柏崎刈羽原子力発電所における
標準応答スペクトルに基づく評価について

2021年12月3日
東京電力ホールディングス株式会社

前回会合（2021年7月9日 第4回会合）におけるコメント

6. 既許可の基準地震動との比較 擬似速度応答スペクトル（荒浜側）

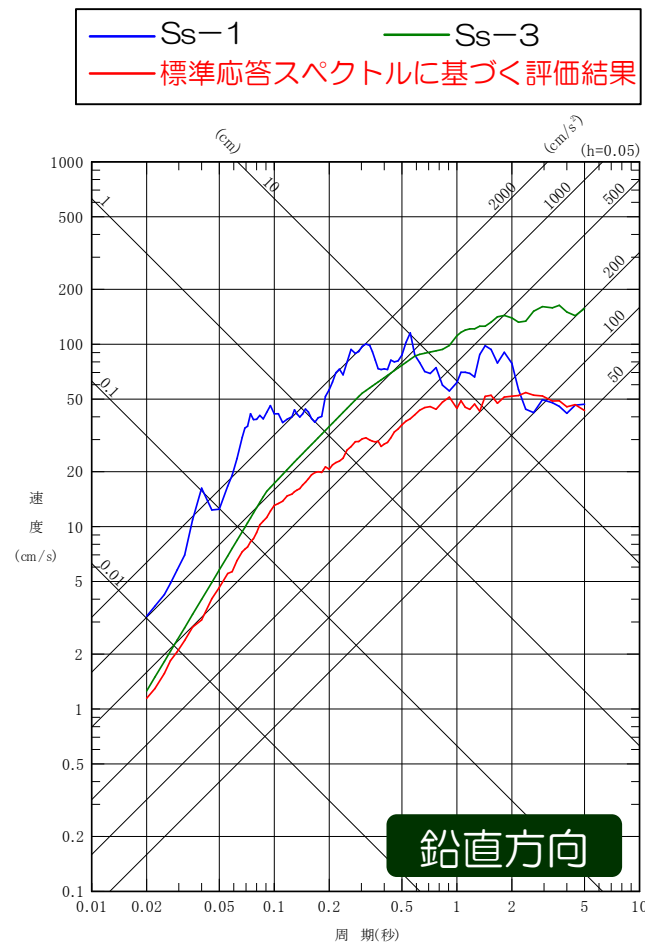
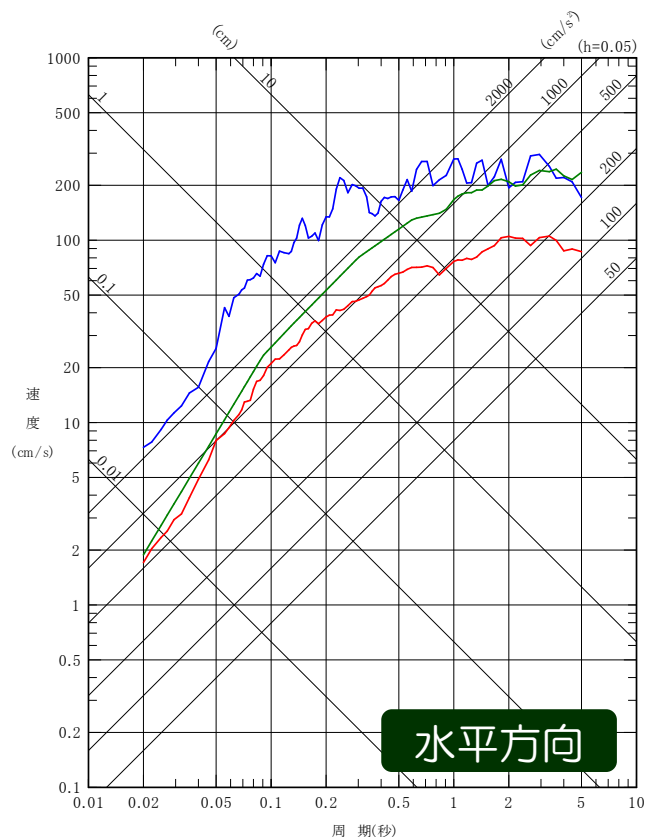
コメント
No.7

- 柏崎刈羽原子力発電所における基準地震動は、基準地震動Ss-1（F-B断層による地震）は主に短周期側、基準地震動Ss-3（長岡平野西縁断層帯による地震）は主に長周期側に大きな成分を持つという特徴があることから、これらの周期帯に着目して既許可の基準地震動との包絡関係を確認。
- 標準応答スペクトルに基づく評価結果は、短周期側では水平及び鉛直方向ともに基準地震動Ss-1に包絡されること、長周期側では水平及び鉛直方向ともに基準地震動Ss-3により包絡されることを確認。

6. 既許可の基準地震動との比較 加速度応答スペクトル（荒浜側）

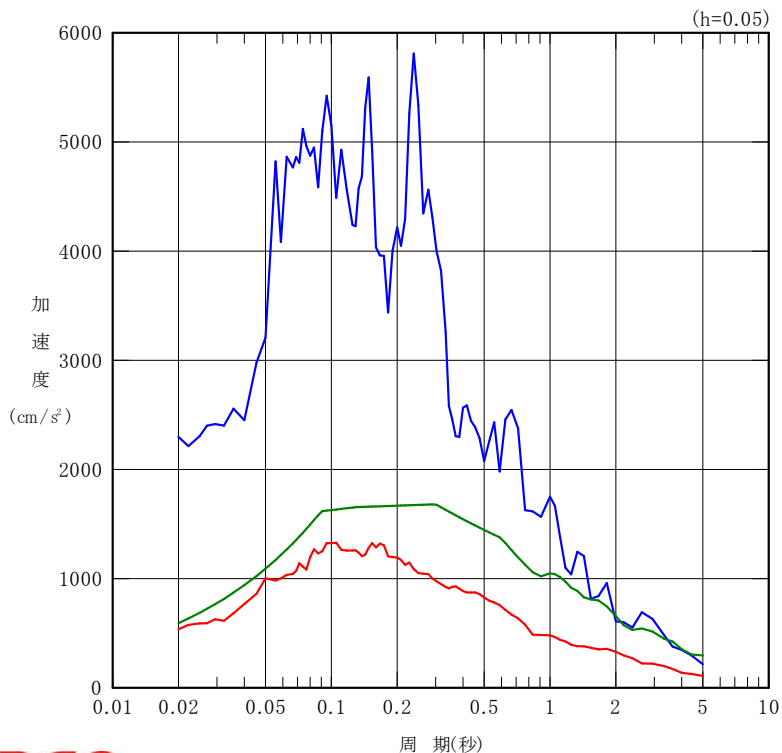
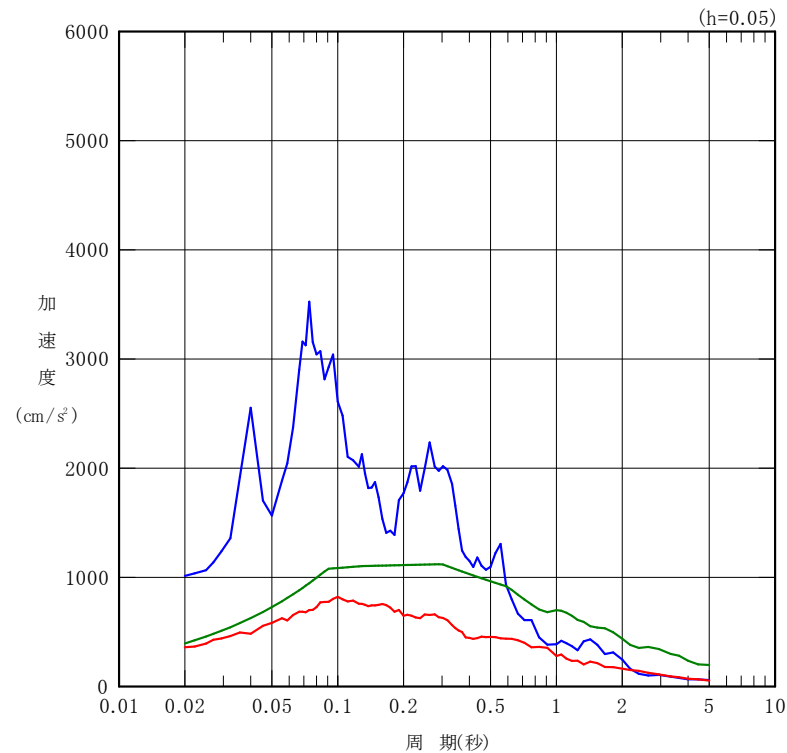
コメント
No.7

- 柏崎刈羽原子力発電所における基準地震動は、基準地震動Ss-1（F-B断層による地震）は主に短周期側、基準地震動Ss-3（長岡平野西縁断層帯による地震）は主に長周期側に大きな成分を持つという特徴があることから、これらの周期帯に着目して既許可の基準地震動との包絡関係を確認。
- 標準応答スペクトルに基づく評価結果は、短周期側では水平及び鉛直方向ともに基準地震動Ss-1に包絡されること、長周期側では水平及び鉛直方向ともに基準地震動Ss-3により包絡されることを確認。

6. 既許可の基準地震動との比較 擬似速度応答スペクトル（大湊側）

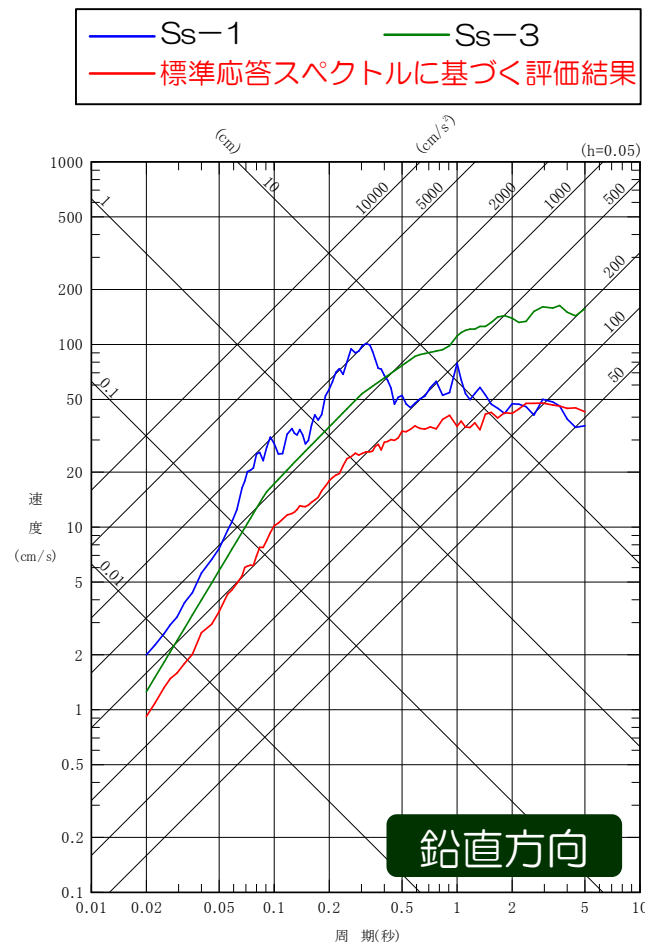
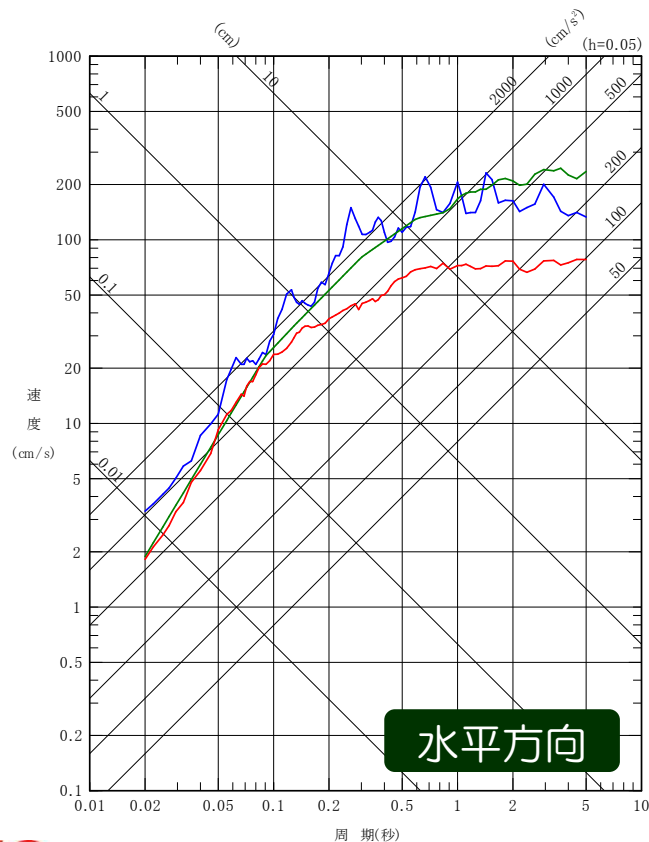
コメント
No.7

- 柏崎刈羽原子力発電所における基準地震動は、基準地震動Ss-1（F-B断層による地震）は主に短周期側、基準地震動Ss-3（長岡平野西縁断層帯による地震）は主に長周期側に大きな成分を持つという特徴があることから、これらの周期帯に着目して既許可の基準地震動との包絡関係を確認。
- 標準応答スペクトルに基づく評価結果は、短周期側では水平及び鉛直方向ともに基準地震動Ss-1に包絡されること、長周期側では水平及び鉛直方向ともに基準地震動Ss-3により包絡されることを確認。

6. 既許可の基準地震動との比較 加速度応答スペクトル（大湊側）

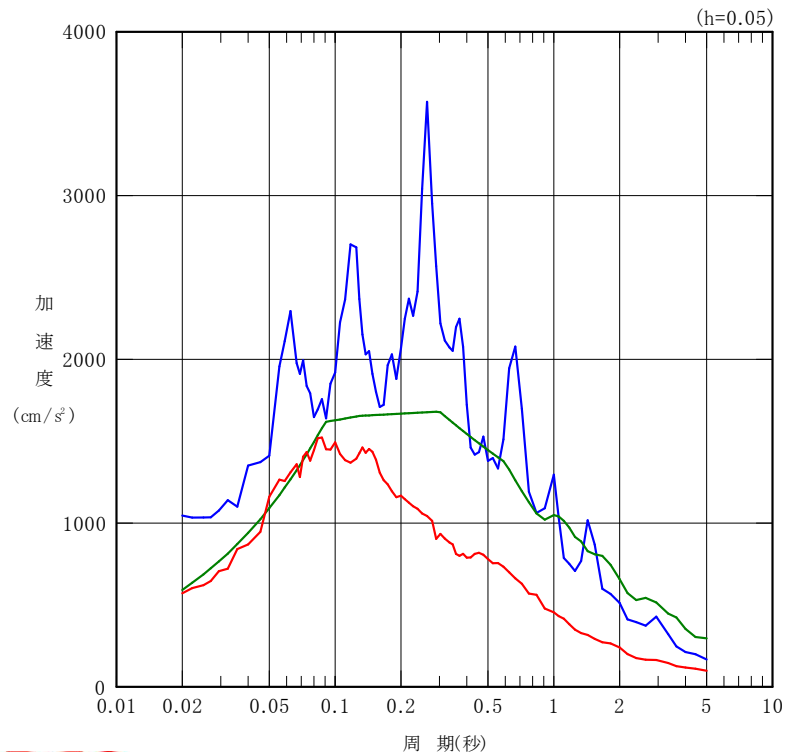
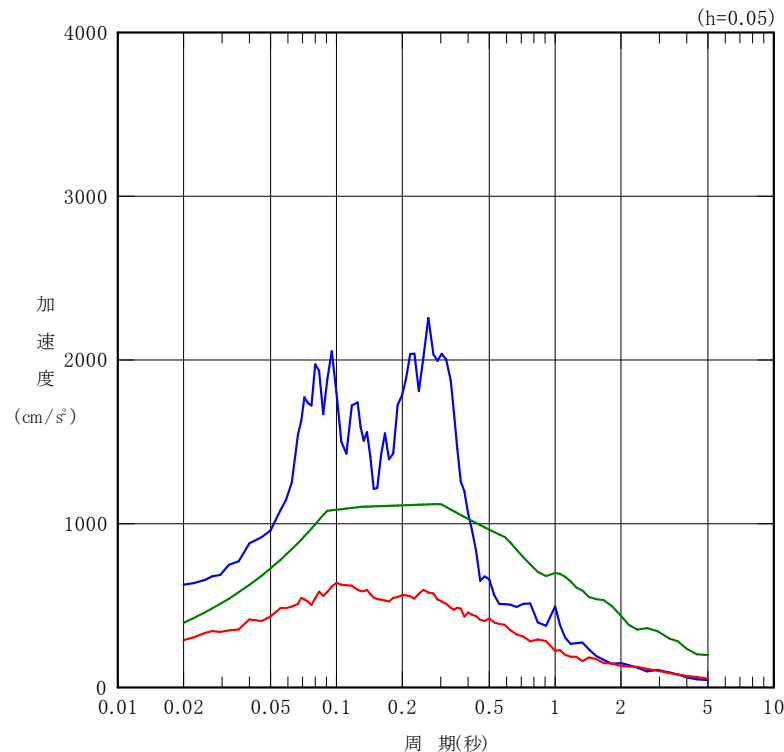
コメント
No.7

- 柏崎刈羽原子力発電所における基準地震動は、基準地震動Ss-1（F-B断層による地震）は主に短周期側、基準地震動Ss-3（長岡平野西縁断層帯による地震）は主に長周期側に大きな成分を持つという特徴があることから、これらの周期帯に着目して既許可の基準地震動との包絡関係を確認。
- 標準応答スペクトルに基づく評価結果は、短周期側では水平及び鉛直方向ともに基準地震動Ss-1に包絡されること、長周期側では水平及び鉛直方向ともに基準地震動Ss-3により包絡されることを確認。

【補足3】敷地の南西側で発生する地震による荒浜側の増幅特性の影響を考慮した場合の評価

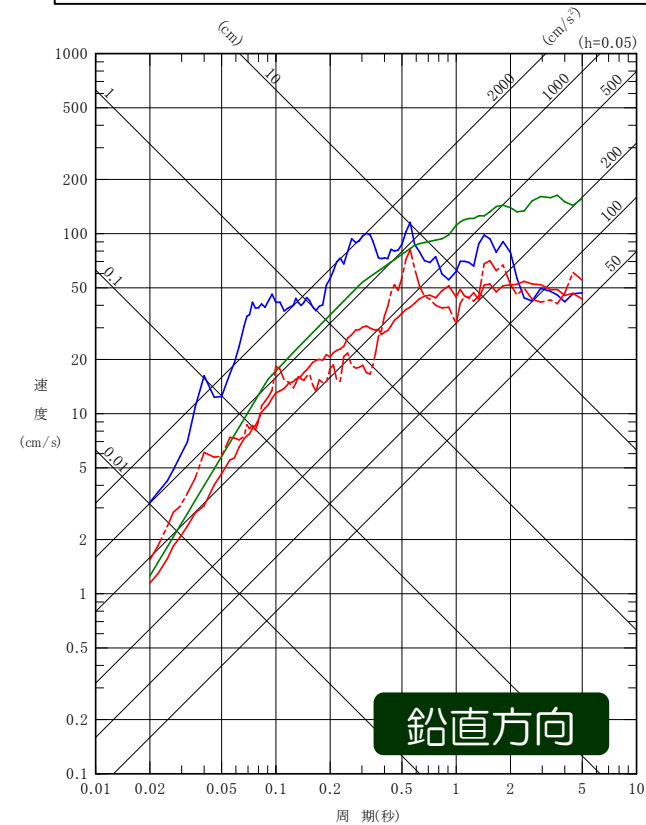
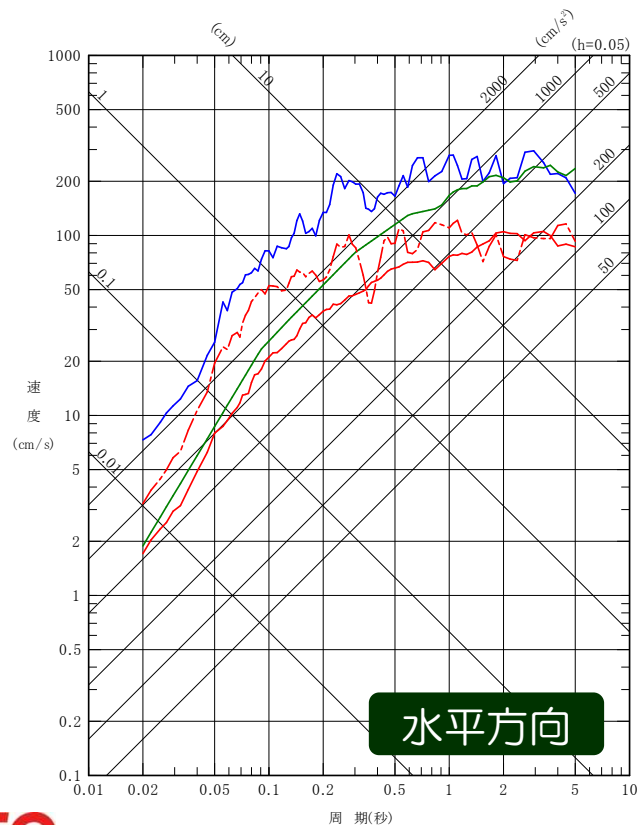
コメント
No.5

- 敷地の南西側で発生する地震による荒浜側の増幅特性の影響を考慮した場合の評価結果は、もとの標準応答スペクトルに基づく評価結果と同様に、短周期側では水平及び鉛直方向ともに基準地震動Ss-1に包絡されること、長周期側では水平及び鉛直方向ともに基準地震動Ss-3により包絡されることを確認。
- なお、評価結果が基準地震動Ss-1を上回るのは鉛直方向の周期約2秒以上の長周期側のみであり、この周期帯に鉛直方向の固有周期を有する施設は存在しないことを確認している。
